招标文件澄清与修改

项目名称：中国海油深海能源开发总指挥部基地项目泛光照明工程项目

招标编号：E4601000001000285003

澄清与修改编号： 02

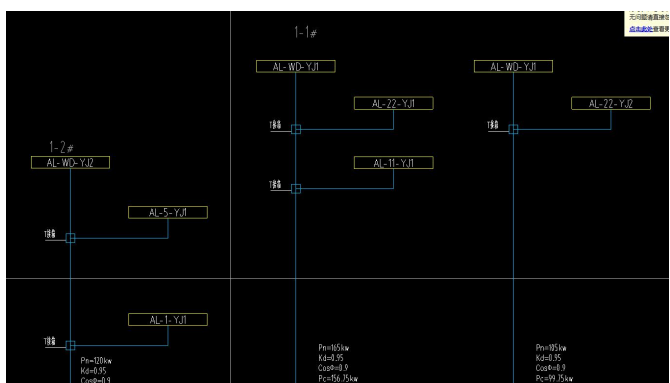
49、配电系统图中低压电缆用的是 **WDZ-RVV-2X4**，无此种型号规格电缆，只有 **RVV-2X4**、**ZB-RVV-2X4**、**ZC-RVV-2X4** 这些型号规格，请明确用哪一种？低压管线未标注管线敷设方式，请明确。

答复 49：图纸中无配电系统图中 **WDZ-RVV-2X4** 低压电缆，请仔细阅读图纸。人员密集场所低压线路应采用 **WDZ** 低烟无卤阻燃线缆，敷设方式室内管线公区部分吊顶内暗敷，或沿建筑隔墙暗敷，立面沿幕墙内隐蔽暗敷。

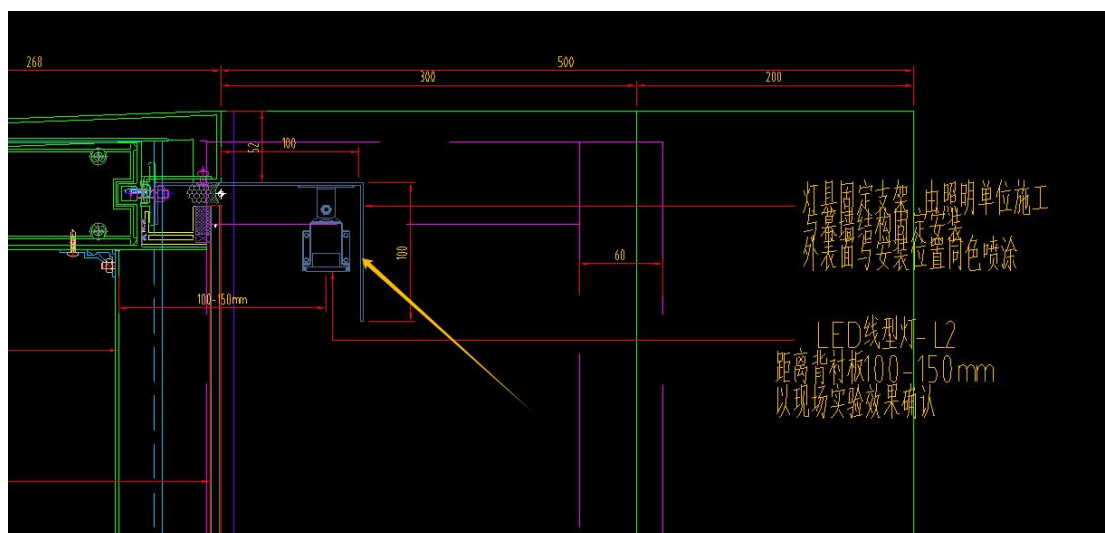
53、安装节点图中，L2 线型灯灯具有挡板支架，请问挡板支架是否由幕墙单位提前预留好？

答复 53: 挡板支架由中标人负责。

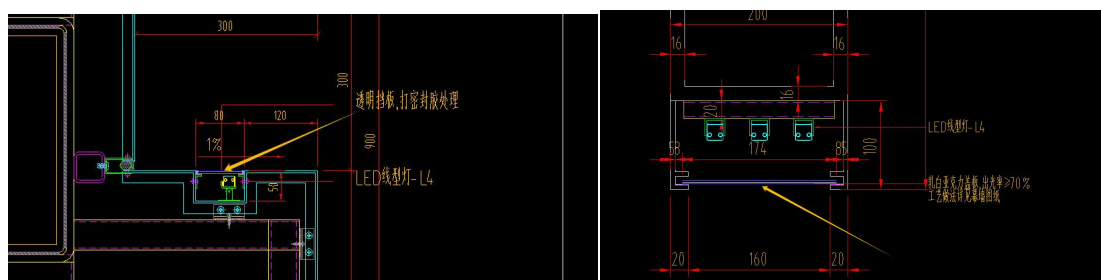
54、安装节点图中，L4 线型灯灯具有透明挡板，请问是 PC 板还是亚克力板，是否由幕墙单位负责？

答复 54: 亚克力板，由中标人负责。

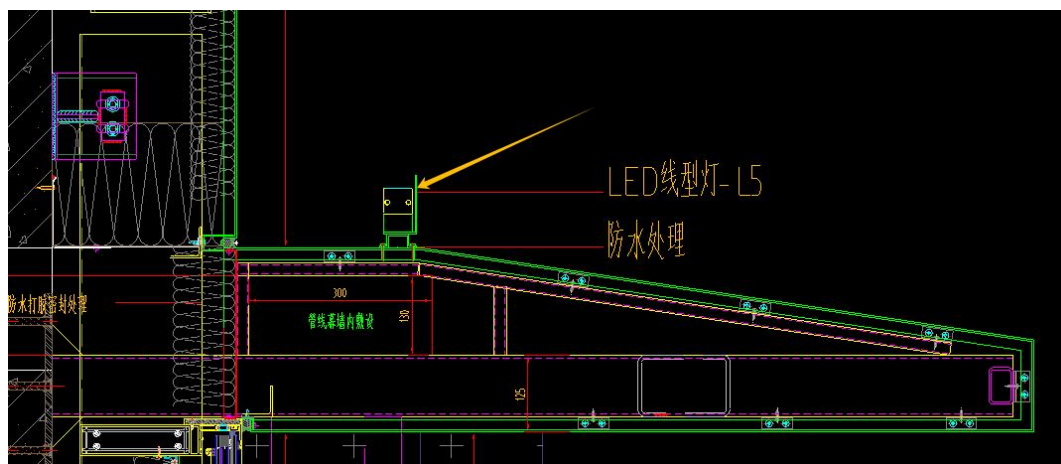
55、安装节点图中，L5 线型灯有挡板支架，请问这个挡板是否是额外增加的支架？是否由幕墙单位提前预留通长挡板？

答复 55：非额外增加的支架。该处节点由中标人负责深化、实施。

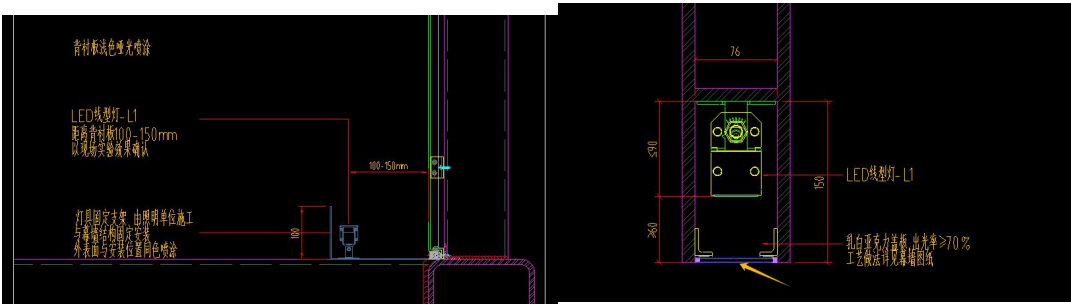
56、安装节点图中，L1 线型灯灯具有挡板支架，请问是否由幕墙单位提前预留通长挡板？乳白亚克力盖板由谁负责？

答复 56：该处节点由中标人负责深化、实施。乳白亚克力盖板由中标人负责。

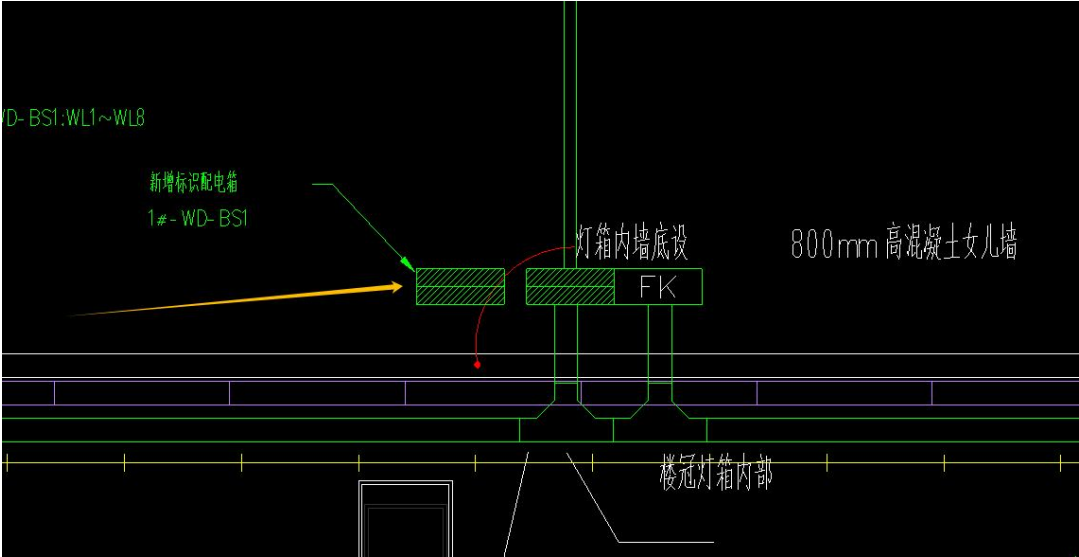
57、请问 1#楼 1#-WD-BS1 标识配电箱是否由泛光照明施工单位负责？招标清单没有这个配电箱，请补充。

答复 57：是。详见 LOGO 清单项项目特征描述，在报价中综合考虑。

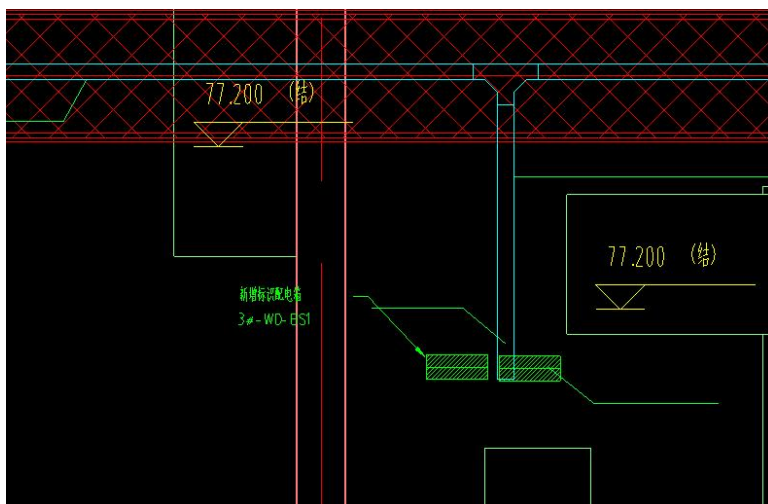
58、请问 3#楼 3#-WD-BS1 标识配电箱是否由泛光照明施工单位负责？招标清单没有这个配电箱，请补充。

答复 58：是。详见 LOGO 清单项项目特征描述，在报价中综合考虑。

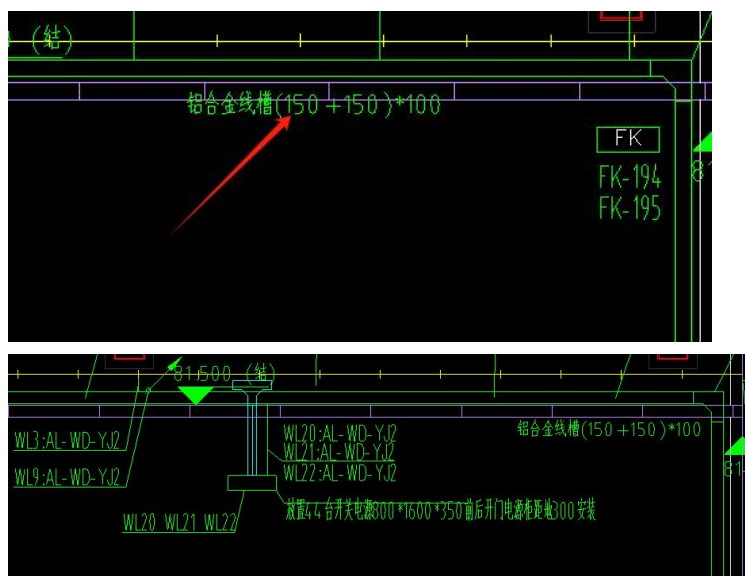
59、招标图纸及清单上的控制电缆 WDZB-RYJS-2x2.5，无此规格的电
 缆，只有控制电缆 WDZBN-RYJS-2x2.5 的电。

答复 59：以招标文件工程量清单为准。

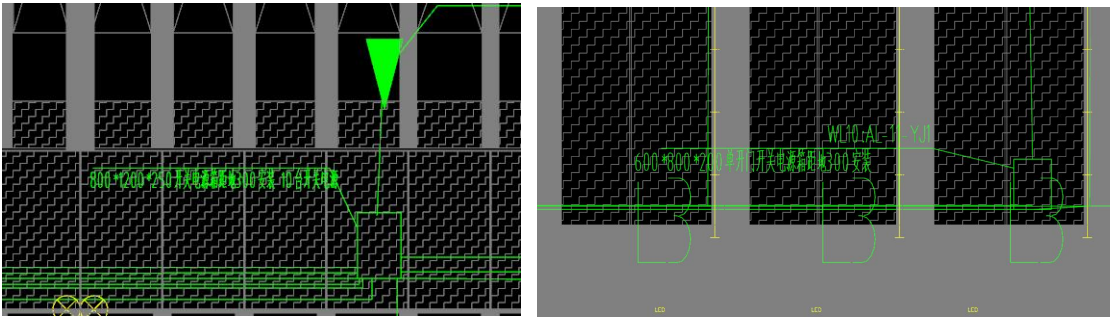
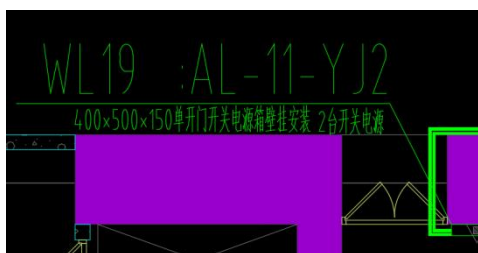
70、招标图 01 地块的立面图中有 600*800*200 单开门开关电源箱、400*500*150 单开门开关电源箱和 800*1200*250 开关电源箱，但是在招标清单中没有这两款规格的开关电源箱，请贵司核实。

答复 70：以招标文件工程量清单为准。

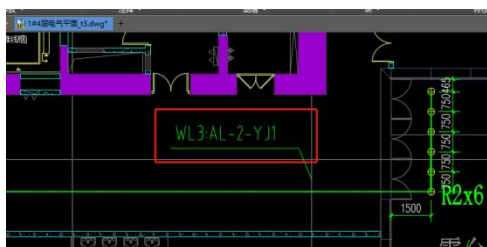
71、1#4 层电气平面图中有 WL3:AL-2-YJ1 配电箱回路，但是在系统图中未找到 AL-2-YJ1 配电箱系统图，且图中也未找到 AL-2-YJ1 配电箱。请贵司核实是否遗漏配电系统图。

答复 71：未遗漏配电系统图。WL3:AL-2-YJ1 应为 WL3:AL-1-YJ1。

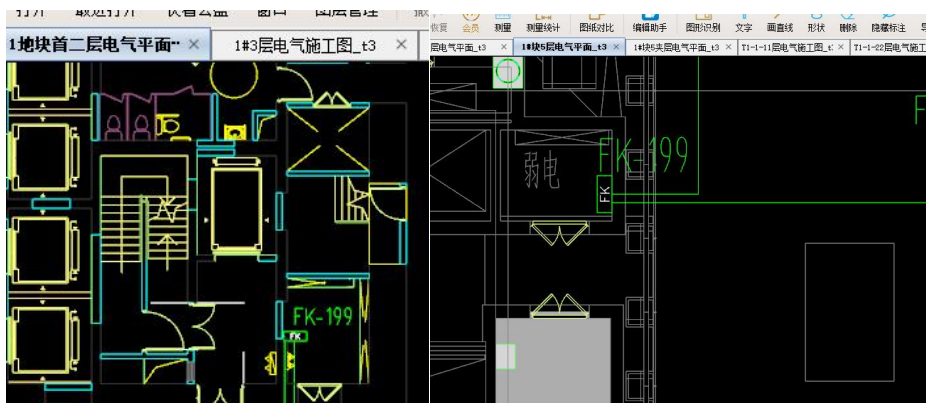
73、1#一层控制平面图中有 199#分控器，1#楼 5 层控制平面图中也有 199#分控器，分控器编号有误，请贵司核实核实。

答复 73：5 层 199#分控器改为 198#。

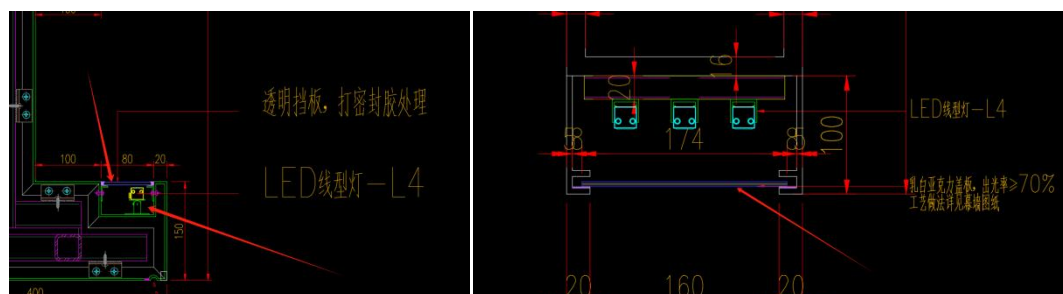
74、1#楼节点图中，LED 线型灯-L4 节点中的透明挡板和灯具底下的垫高的支架也属于泛光照明的施工的范围吗？

答复 74：挡板支架由中标人负责深化、实施。

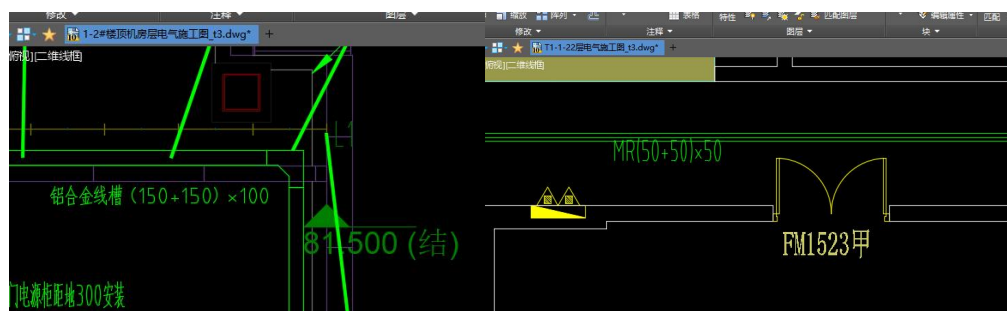
75、1-2#楼顶机房层电气施工图中有铝合金线槽（150+150）x100，T1-1-22 层电气施工图中有铝合金线槽（50+50）x50，但是在招标清单中没有该规格的铝合金线槽，请贵司核实。

答复 75：以招标文件工程量清单为准。“铝合金桥架（150+150）x100”的工程量已计入清单项“线槽 MR（100+200）x100”中，请在此项报价。“铝合金桥架（50+50）x50”的工程量已计入清单项“线槽 MR100x50”中，请在此项报价。

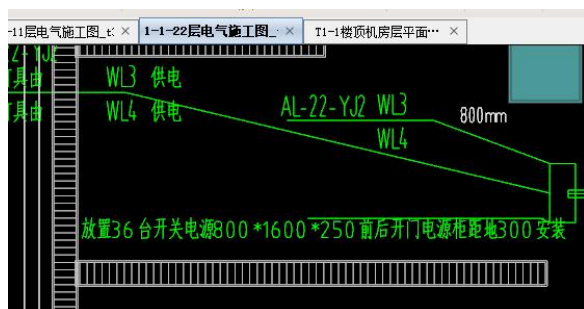
76、1-1-22 层电气施工图中开关电源箱的尺寸为 800*1600*250,与招标清单中的尺寸不一致，是否标注有误，请贵司核实。

答复 76: 主材量表里为 800*1600*350mm 和 800*1000*350mm 两种型号，与招标工程量清单一致，按招标工程量清单报价。

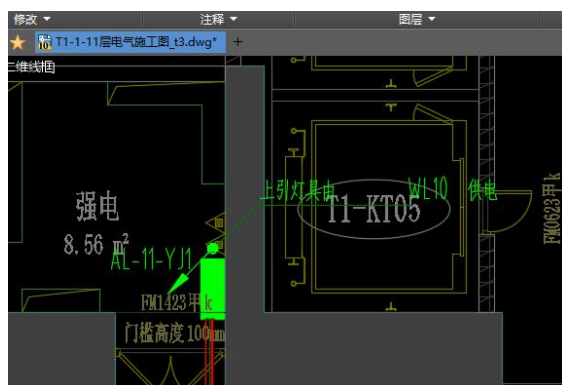
77、T1-1-11 层电气施工图中 AL-11-YJ1 WL10 回路引至什么灯具在图中没有画出，是否有遗漏的灯具未画出，请贵司核实。

答复 77: 见立面电气图（二）。

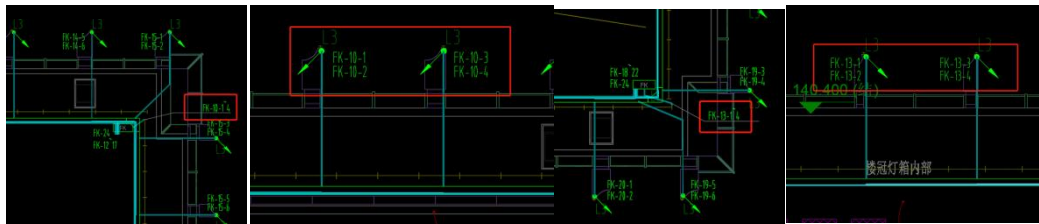
81、分控器和分控端口多处重复，请贵司核查。部分端口下图所示。

答复 81：按照设计说明控制原理图，每分控接 8 路即可，控制号按照实际排列参考。

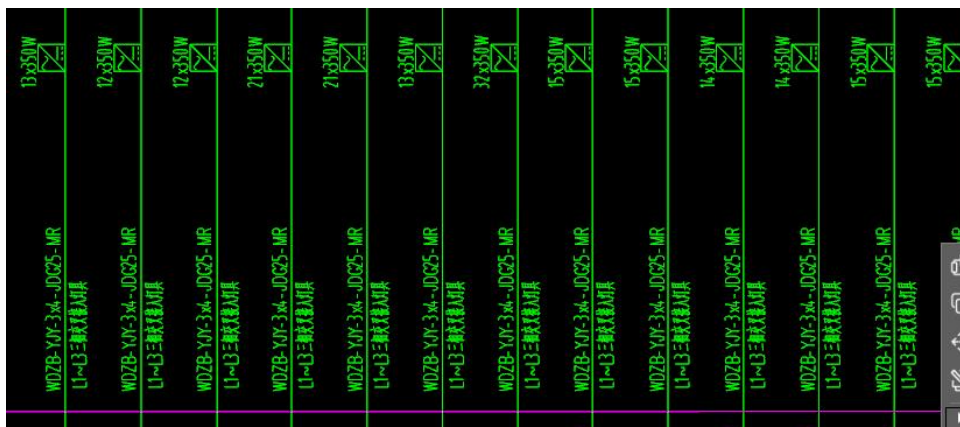
82、AL-WD-YJ2 配电箱的 WL13 回路~WL24 回路开关电源数量和灯具数量很多、功率很大，使用 WDZB-YJY-3X4 电缆带不动这么大的功率，是否要换成 WDZB-YJY-5X4 电缆，请贵司核实。

答复 82：按招标文件工程量清单报价。

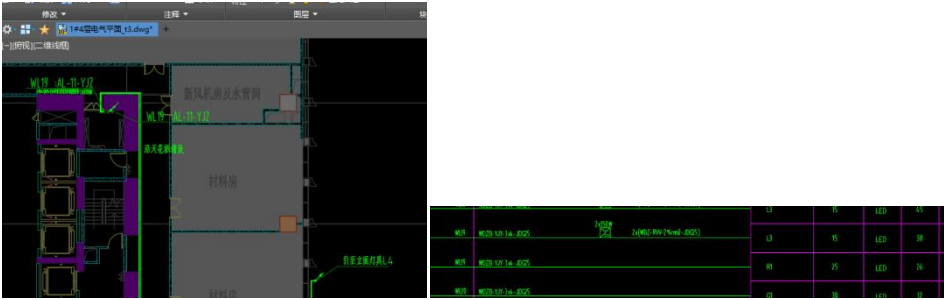
83、1#4 层电气平面图中标明了 WL19:AL-11-YJ2 回路引至立面灯具 L4，但是在系统图中，该回路接的不是 L4 灯具，且 AL-11-YJ2 配电

箱系统图中没有引至 L4 灯具的回路。请贵司核实。

答复 83：以平面图为准。

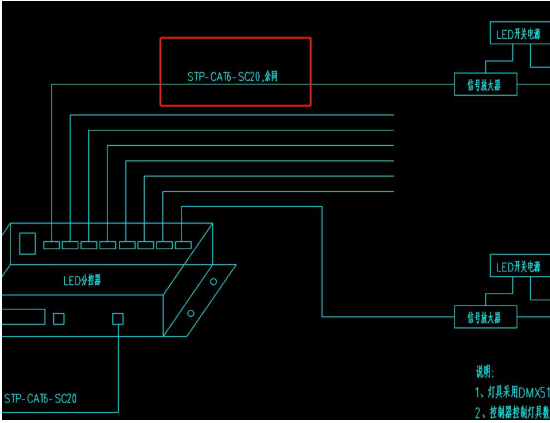
85、控制原理图中标注了 STP-CAT6-SC20,但是招标清单中没有 SC20 这一项，请贵司确认是否有漏项或者是更换了套管。

答复 85：以招标文件工程量清单为准。

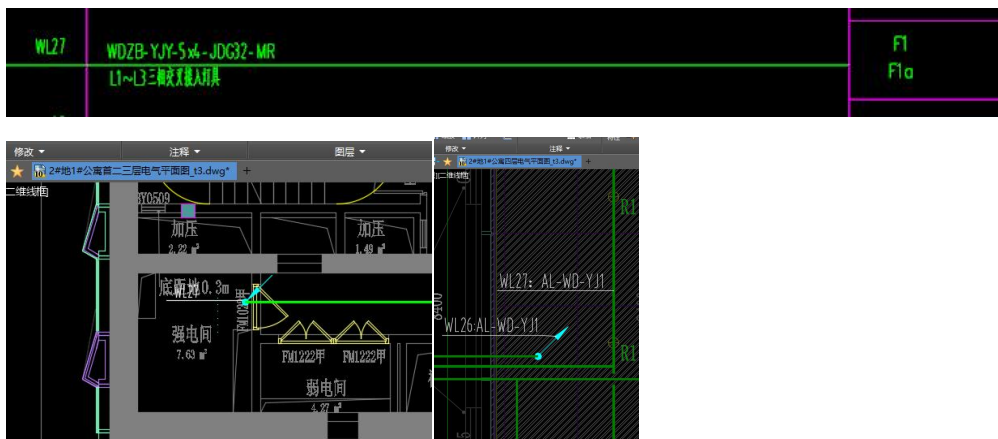
86、02 地块 2#地 1#公寓首二三层电气平面图中的部分回路引至的去向不明确，请贵司复核首二三层电气平面图图纸。例如下图是其中一条，回路接的是 R1 灯具，R1 灯具输入电压为 220V,但是回路却是从开关电源箱引出，而且尾端引出去向不明。

答复 86：此位置 3 个 R1 灯具接 WL30 回路。线路为 WL22 回路接 L4 灯。

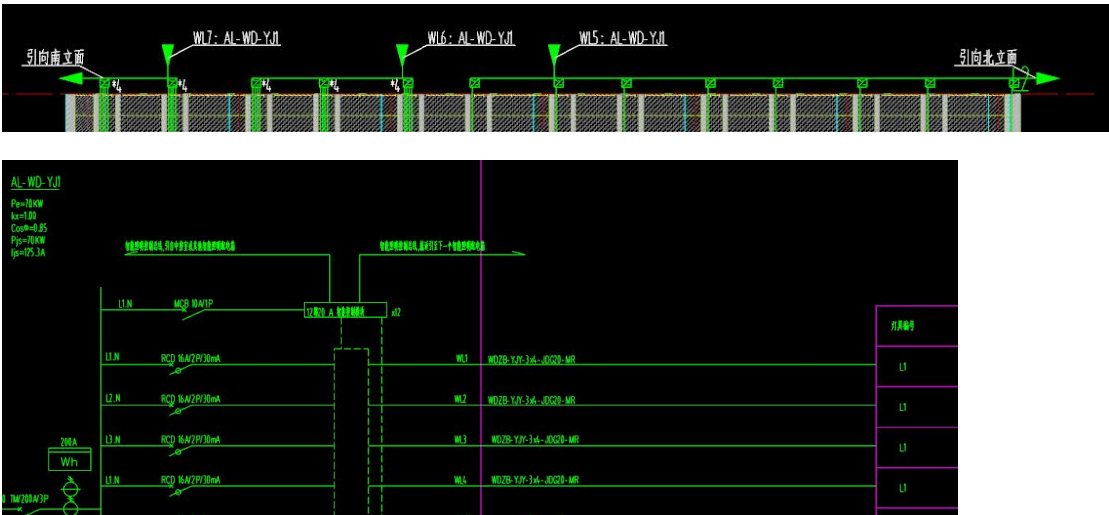
89、02 地块顶层的 WL1、WL2、WL3、WL4 在系统图中是接的 L1 灯具，但在立面上画的是 L2 灯具，招标清单上给的数量只有 L2 的数量，没有 L1 的。请贵司明确该回路接的是什么灯具。

答复 89：以立面图为准，应为 L2 灯具。
